調 查 報 告

壹、案由：本院前於 100 年 8 月間調查「我國深層海水資源利用與產業發展現況」乙案，針對經濟部於臺東縣知本設置之「深層海水低溫利用及多目標技術研發模廠」迄今仍未能穩定抽取深層海水乙節，曾促請該部應作適當之改善與處置。然據 101 年 11 月間參加國立臺東大學舉辦之「深層海水取水工程關鍵技術探討座談會」獲悉，前揭模廠鋪管及取水作業已然宣告失敗，影響我國東部深層海水產業發展前景甚鉅。究其規劃、設計、招標及施工、驗收、啟用各階段辦理情形為何？相關人員是否涉有疏失？實有深入瞭解之必要乙案。

圖 2 水利署細部規劃定案之佈管路線圖

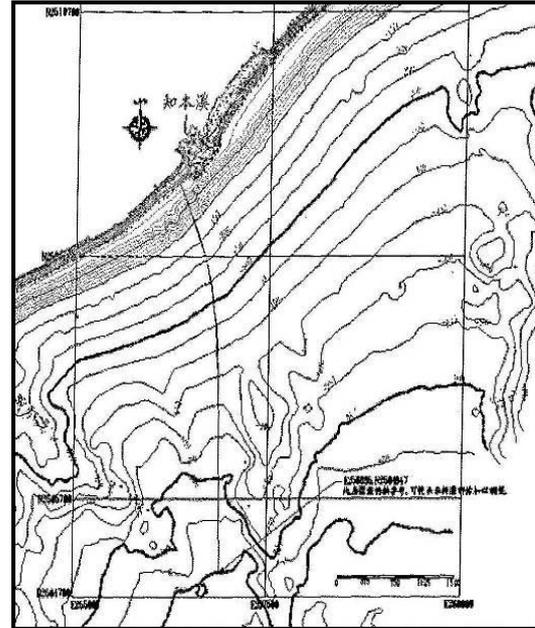
機關，負有興辦研發模廠新建工程之責，應妥善辦理取水管工程規劃、設計及施工，以確保計畫效益發揮。查經濟部所屬水利署自 92 年 5 月間起即委託辦理深層海水相關規劃案，例如：「深層海水資源利用規劃」及「知識型水利產業技術開發計畫－深層海水環境水質基本調查」。據該署於 95 年 7 月間委託財團法人工業技術研究院（下稱工研院）初步規劃結果所示，本案研發模廠工程場址緊鄰知本溪，因知本外海地形為單調之陡坡，且緊鄰知本溪及利嘉溪口，可能帶來的充沛砂源，預期海床表面會有許多沉積物持續向深海輸送滑落，取水管可能受到河川沖積扇之威脅等語。水利署續於 96 年 5 月完成「臺東地區深層海水潛力場址（知本區）海域環境基本資料調查計畫」，乃綜合本案工程場址環境、技術與經濟各方面之評估，選擇 4 條適合佈管路線（如圖 1 所示）；再於 96 年 8 月綜據相關調查及初步規劃成果，完成「深層海水低溫利用及多目標技術研發模廠計畫細部規劃書」，選定上開調查計畫第 3 條路線（Pro 03）為細部規劃定案之佈管路線，（如圖 2 所示），即出海後向知本溪出海口南岸法線方向遠離，取水口位於海域山脊南側，遠離知本溪沖積扇影響地區。

圖 4 取水管原規劃定案路線及實際佈管路線套繪圖

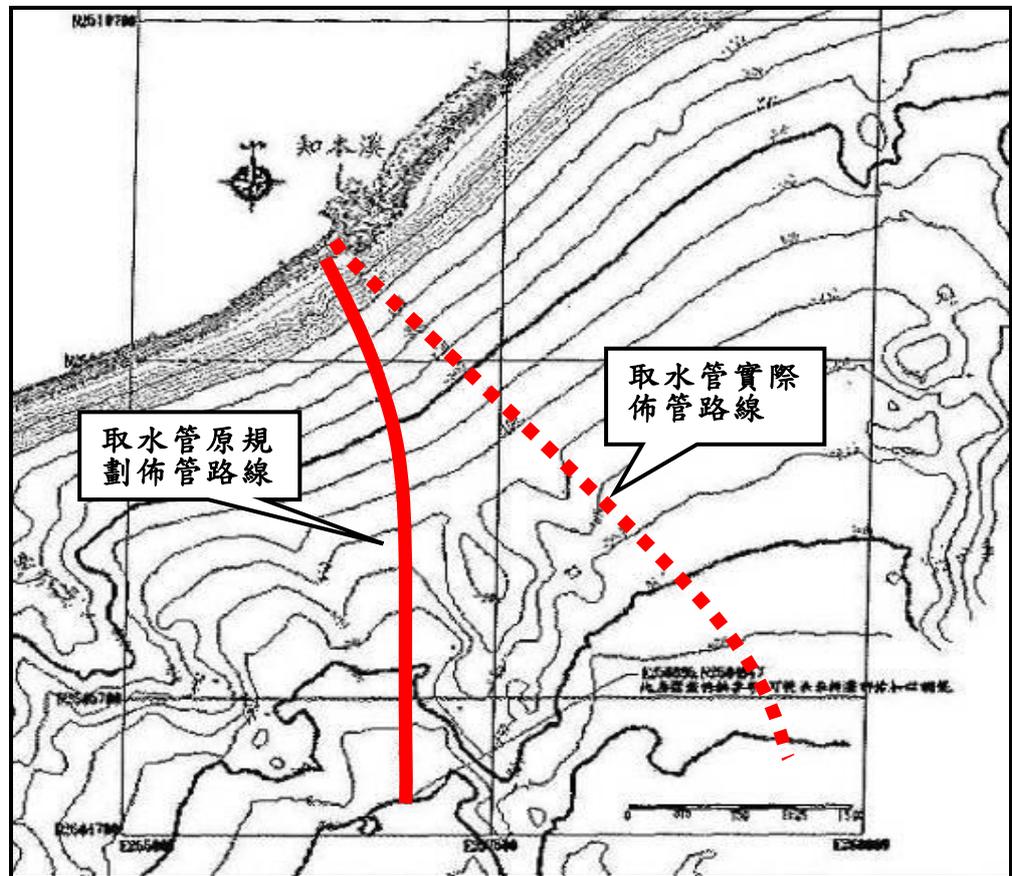
(二)查本案研發模廠廠址位於臺東縣太麻里鄉，水利署乃授權所屬第八河川局辦理該廠新建工程設計及施工事宜，並經該局分採「委託專案管理技術服務及監造」及「設計及施工統包工程」2 階段執行。據專案管理廠商於 96 年 12 月間研提之「深層海水低溫利用及多目標技術研發模廠新建工程委託專案管理技術服務工作執行計畫書」第 2 章關於工程計畫書檢討與修正所載：「取水路線一般考慮直線路線較短，而且比較容易佈設、鋪設精度亦高，原則上盡量採用直線路線為佳。…根據初步規劃之取水路線(第八河川局，2007)，由岸上至水深 700 公尺之平面總長約 4,817 公尺…，管線斜距總長約 4,880 公尺。該取水路線基本上係採垂直海岸線，…」案內專案管理廠商所稱之規劃取水路線，係沿知本溪出海口南岸法線方向出海，取水口位於海域山脊北側，迥異於前揭水利署細部規劃定案之佈管路線，即出

海後向知本溪出海口南岸法線方向遠離，取水口位於海域山脊南側，且海平面以下之管長更因而由原規劃之 4,355 公尺增加為 4,880 公尺，有違應採路線較短進行佈設之原則。

- (三)經查本案研發模廠新建工程於 98 年 5 月間決標，統包廠商於同年 6 月間提送本工程深層海水取水及排水工程細部設計圖初稿，案內有關取水路線之設計「取、排水工程地形水深及平面位置參考圖（圖號 DSW-IT-0010）」，仍沿用專案管理廠商規劃之佈管路線，第八河川局審查時未發現該細部設計文件中攸關計畫成敗關鍵之取水管佈管路線，與水利署先前耗時 4 年餘進行調查、評估、審議後規劃定案之佈管路線之差異，及時探查其設計階段所辦理之局部測量及調查是否充分，作審慎之決定，俾確保達成

計畫預期效益，即於 99 年 5 月間核復統包廠商同意備查該等深層海水取水及排水工程細部設計圖，致該取水管線穩定取水之不確定性風險驟增。嗣本案研發模廠工程竣工未及辦理驗收，遽於 99 年 9 月間發生斷管事故，雖經 100 年 10 月間重新佈管恢復取水功能，惟 101 年 3 月間完成驗收未久，又於同年 5 月發生第 2 次斷管（掩埋）事故，取水功能至今仍未修復，足證取水管路係佈設於高風險之海域。本案統包廠商於本院諮詢時亦自承，依佈管經驗顯示，知本溪南岸海床高低起伏過大，不適合放置取水頭。綜上，顯示第八河川局於歷次設計審查過程皆未善盡工程主辦機關應有之注意，又上級機關水利署負責本案工程之前置規劃，負有監督輔導之責，且均參與該局歷次初步及細部設計審查會議，亦未就其設計路線是否適切詳予釐清，亦有咎失。
